## 新型転換炉ふげん発電所

# 原子炉設置変更許可申請書

(新型転換炉原型炉施設の変更)

本文及び添付書類の一部補正

第5-1図 本変更に係る当事業団の関係組織系統図  
(昭和60年 5月 1日現在)

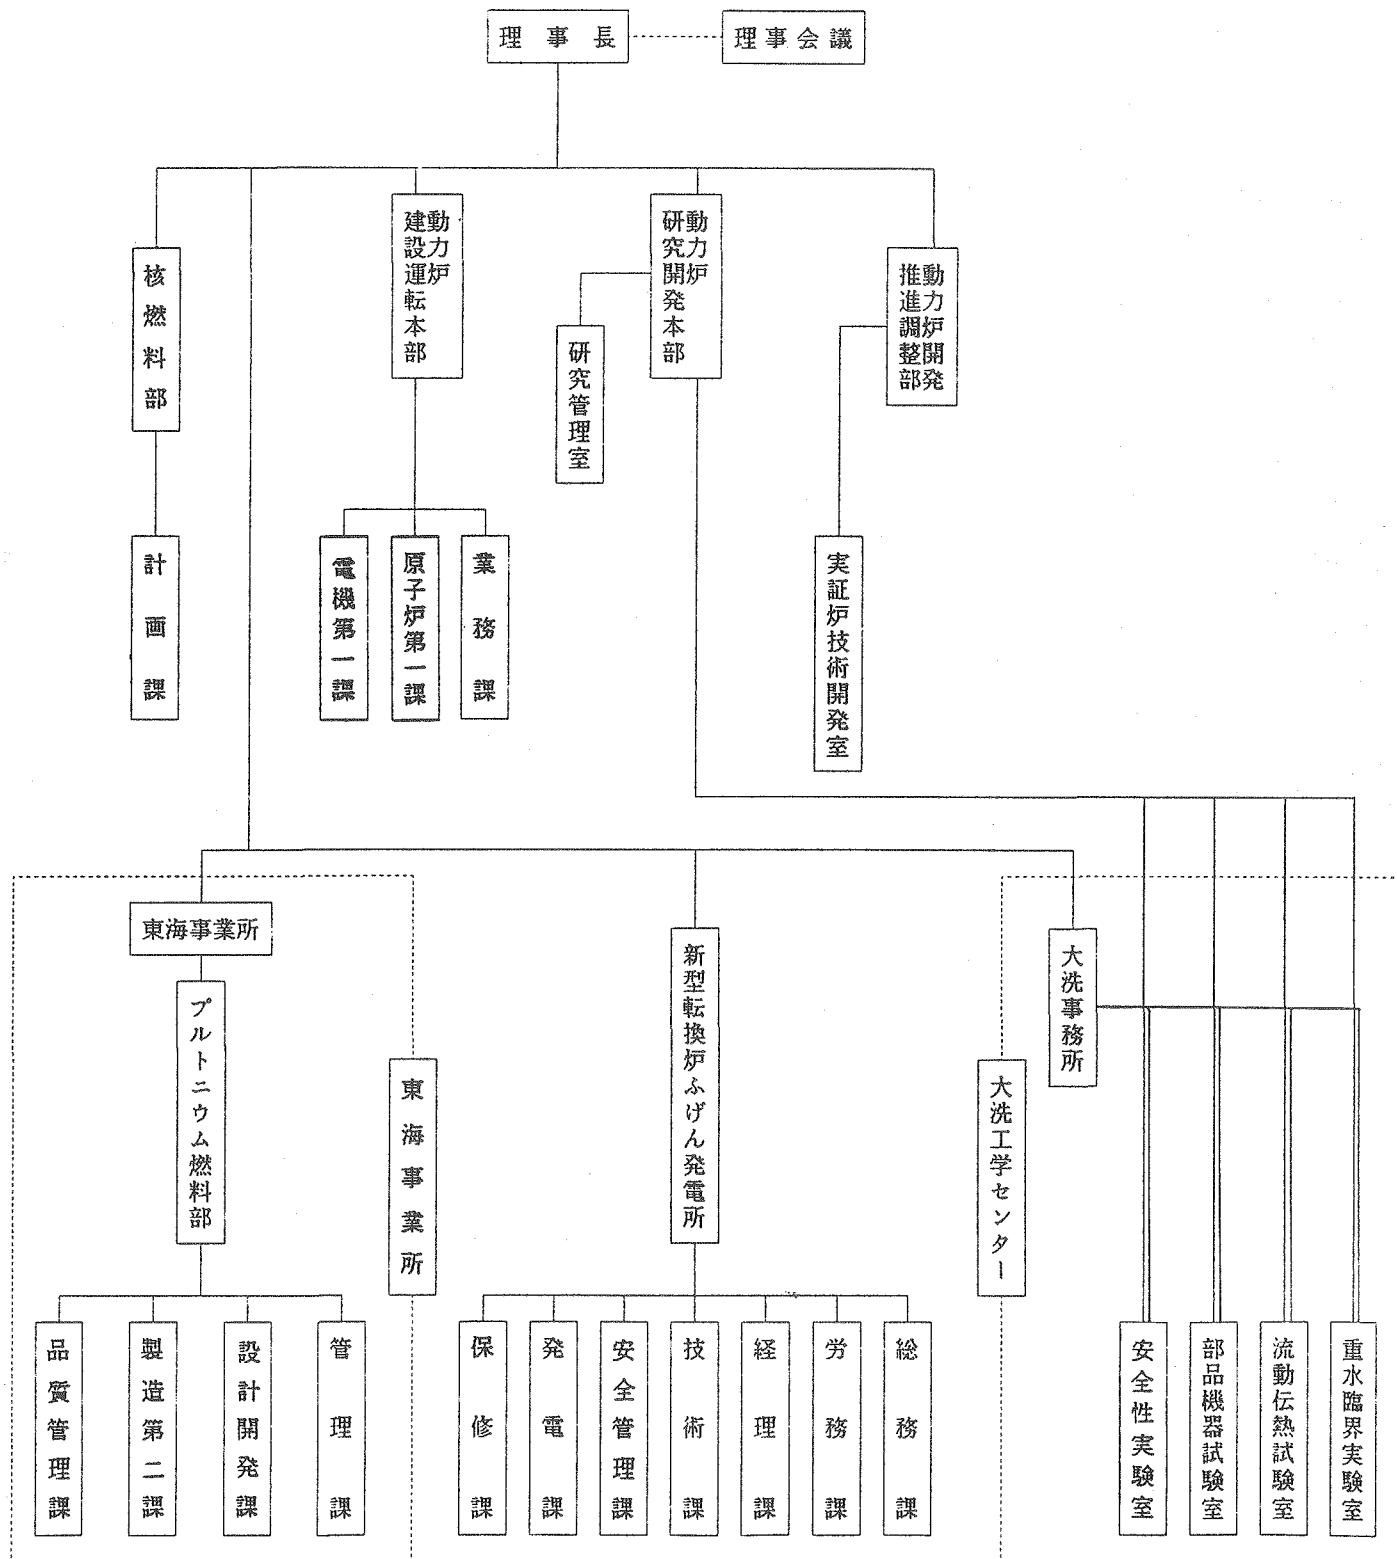
ページ	行	補 正 前	補 正 後
27	上 12	<u>新型転換炉開発本部</u>	<u>動力炉建設運転本部</u>
27	下 5	<u>昭和60年3月1日</u>	<u>昭和60年5月1日</u>
27	下 3	原子炉主任技術者 <u>20名</u>	原子炉主任技術者 <u>23名</u>
27	下 2	核燃料取扱主任者 <u>22名</u>	核燃料取扱主任者 <u>24名</u>
27	下 1	第1種放射線取扱主任者 <u>43名</u>	第1種放射線取扱主任者 <u>46名</u>
28		(第5-1図)	(添付一に変更)

第3.4-3図

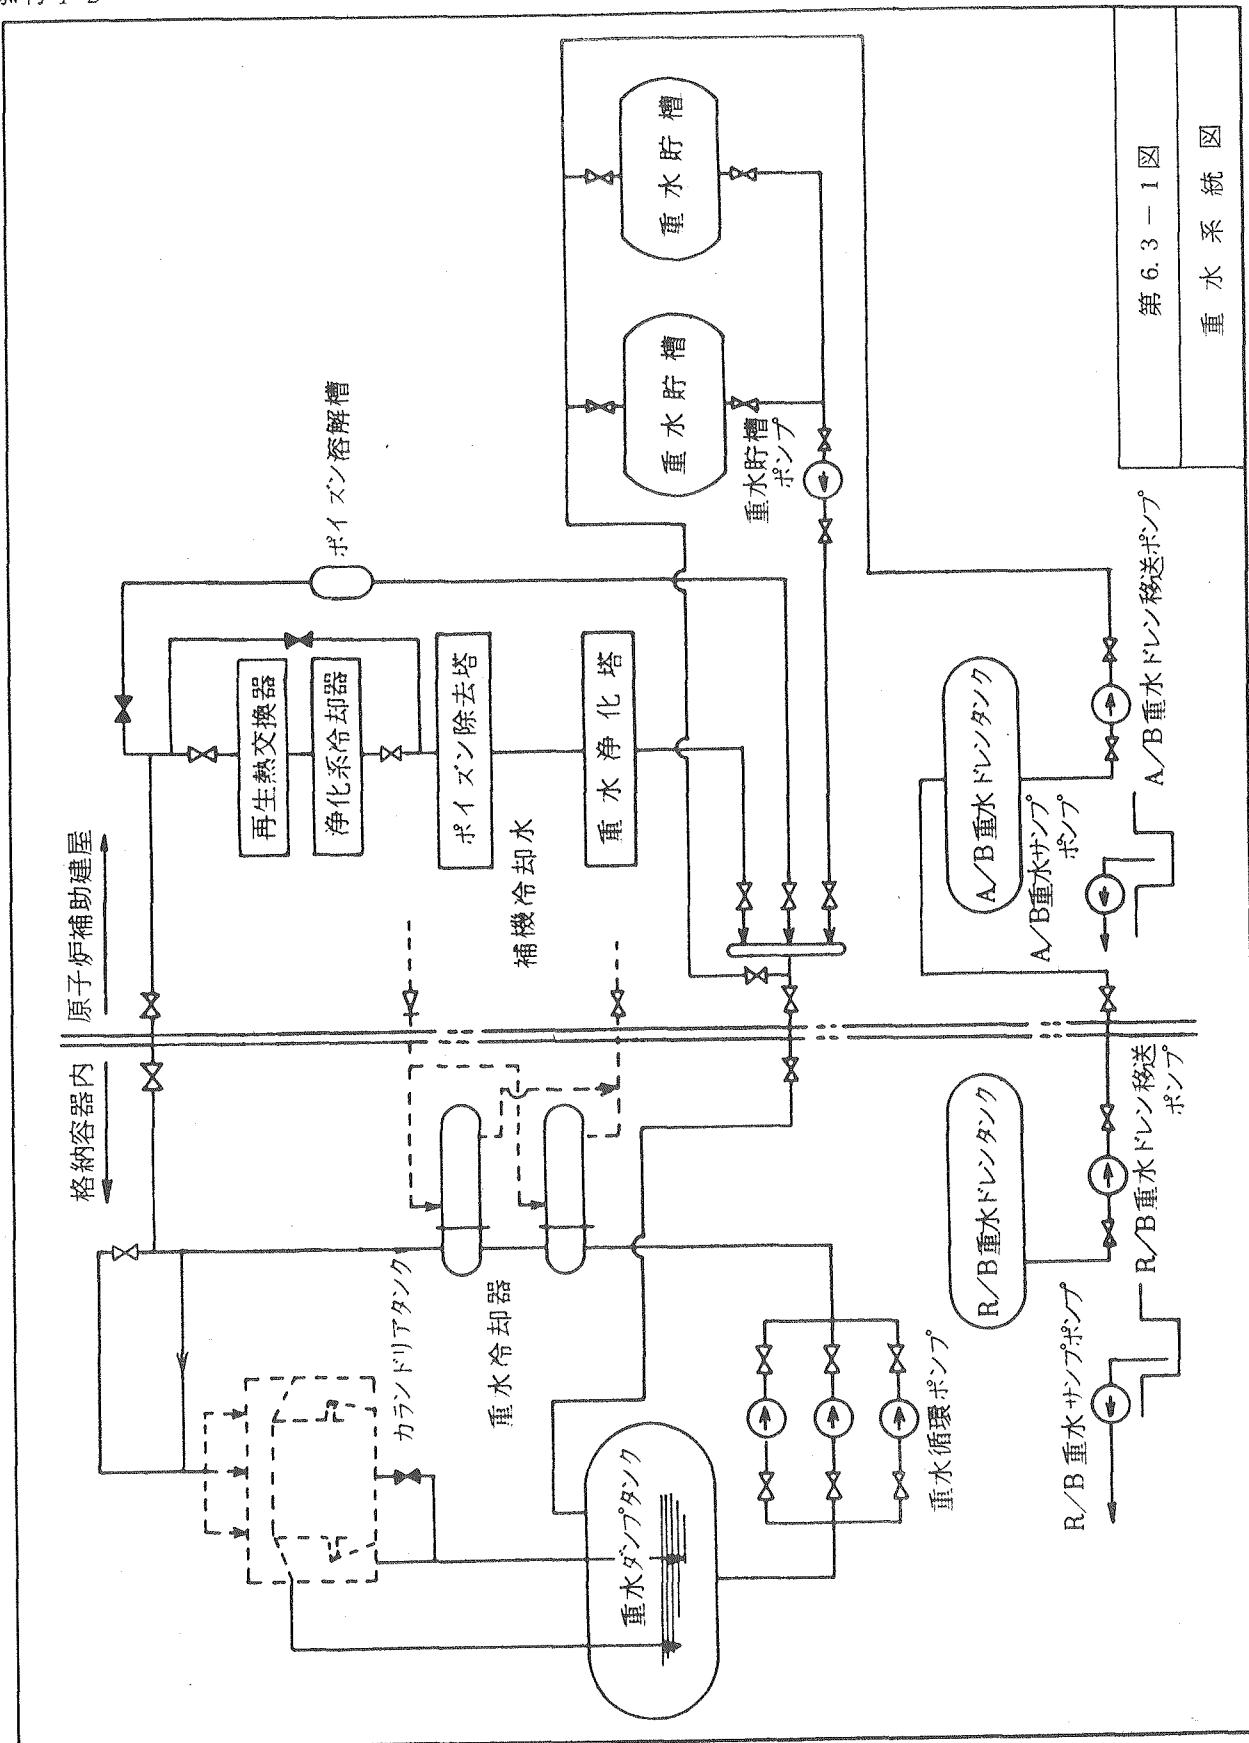
ページ	行	補正前	補正後
31	下 2	3. 第3.2-1図を添付 <u>3</u>	6. 第3.2-1図を添付 <u>9</u>
31	下 1	4. 第3.3.-4図の次に、添付 <u>4</u>	7. 第3.3.-4図の次に、添付 <u>10</u>
31	下 1 の次		<p>(追加)</p> <p>8. 第3.4-3図、第6.3-1図、第6.5-1図及び第9.2-1図をそれぞれ添付11から添付14までのとおり変更する。</p> <p>9. 「追補6 圧力管の監視方法について」において、            (1) 「1. 炭酸ガス系による監視」の記述のうち「ワンスル方式で」を削除する。            (2) 第1図を添付15のとおり変更する。</p>
48	下 13	支持管により固定する。	スペーサ支持管により固定する。
49	下 7	支持管により固定する。	スペーサ支持管により固定する。
55	上 11	ペレット - 被覆管間隔	ペレット - 被覆管間隙(直径)
55	下 7	約 <u>4,388</u> mm	約 <u>4,398</u> mm
56	下 4	ペレット - 被覆管間隔(直径)	ペレット - 被覆管間隙(直径)
